施工图变更 (修改) 通知单
NOTIFICATION OF DRAWINGS MODIFICATION

编号 NO.: ZX26107

建设单位 CLIENT	江苏省连云港工贸高等职业技术学校	项目名称 PROJECT	学校国际学术交流中心图纸变更
主 送 SEND TO		抄 送 COPY TO	
		专 业 DISCIPLINE	电气

版 次	第 1 版		
专 业	电 气	图 号	DG-07/1
比 例	1:100	日 期	2026年04月

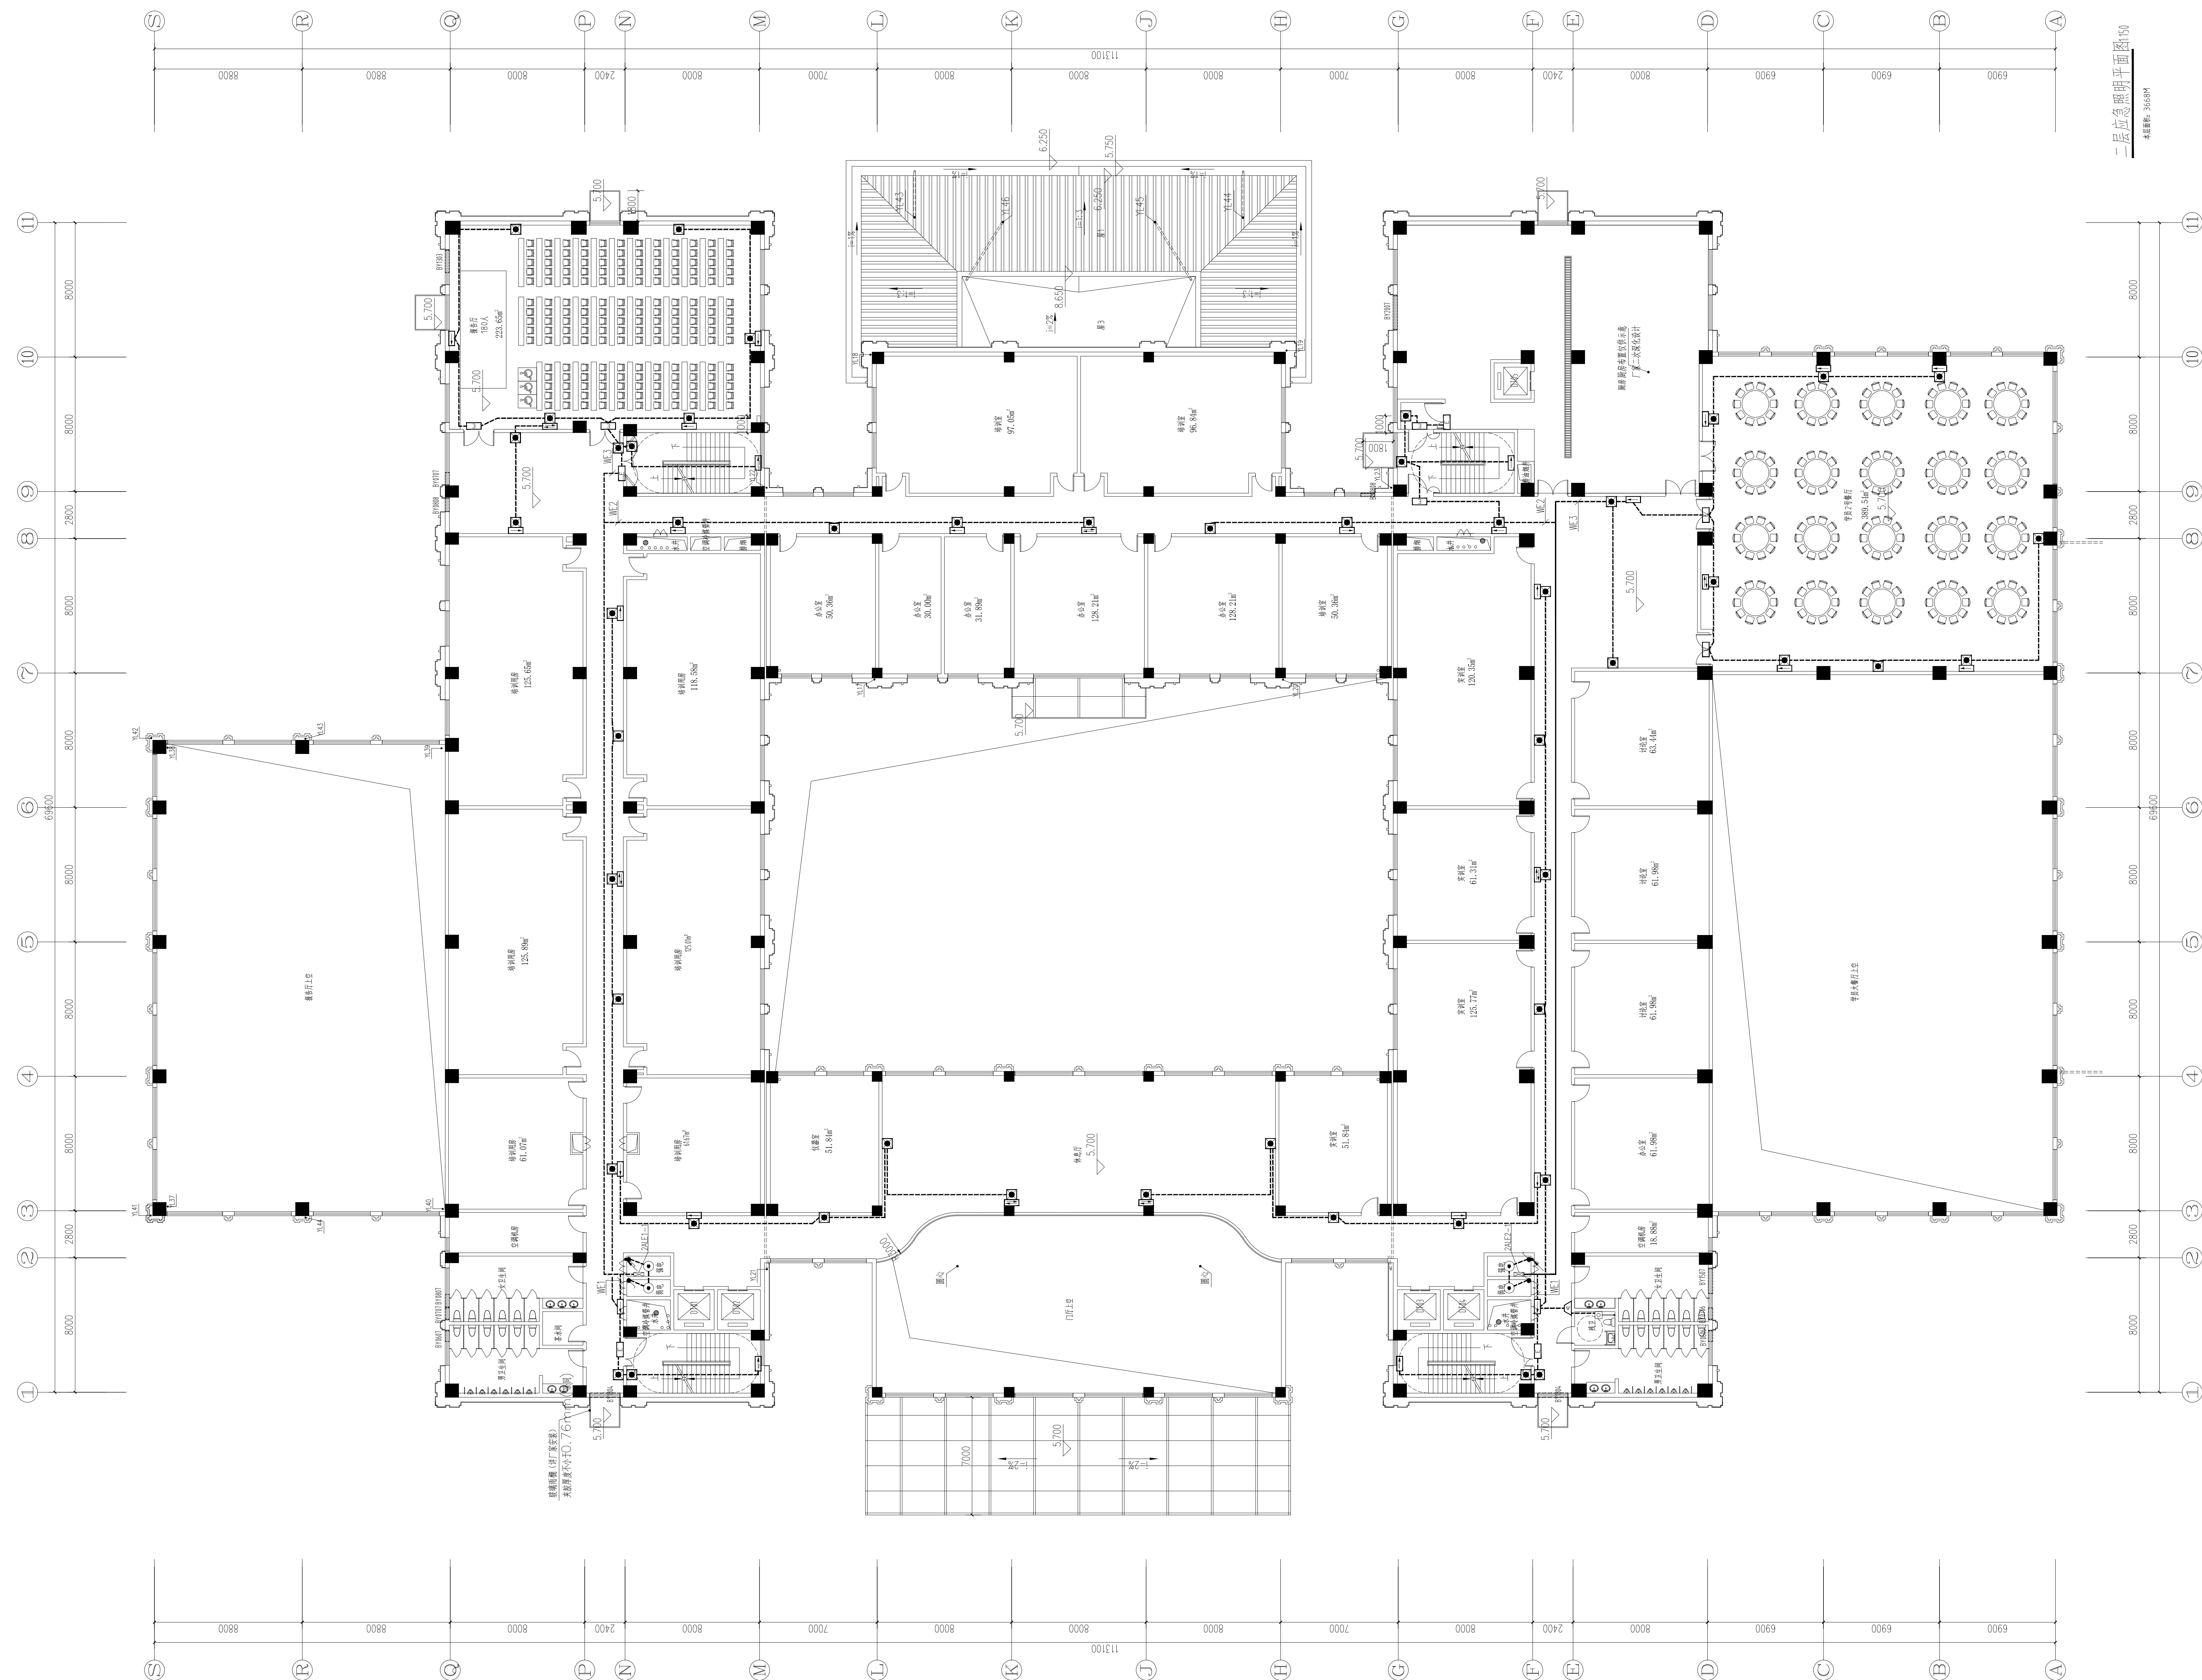
因建筑平面调整，电气专业进行相应调整：
1、一层、二层原燃气厨房变更为电气厨房，电气专业设备进行对应调整，取消可燃气体报警设备
详见DS-06/12, DS-08/12轴9-11交轴D-G处。
因暖通条件变更，电气专业进行相应调整：
1、二层原自然排烟窗变更为电动排烟窗，电气专业设备进行对应调整，详见DS-08, 轴Q~S交轴3~7处
轴A~C交轴3~7处
其余图纸云线标注处为现场不符合消防要求，需要整改的地方。
问题一：现场应急照明灯，疏散指示标志灯，安全出口标志灯缺失；
问题二：现场防火门监控器未安装
问题三：现场防火阀配套的输入输出模块未安装
整改要求：按图纸要求现场恢复消防设备
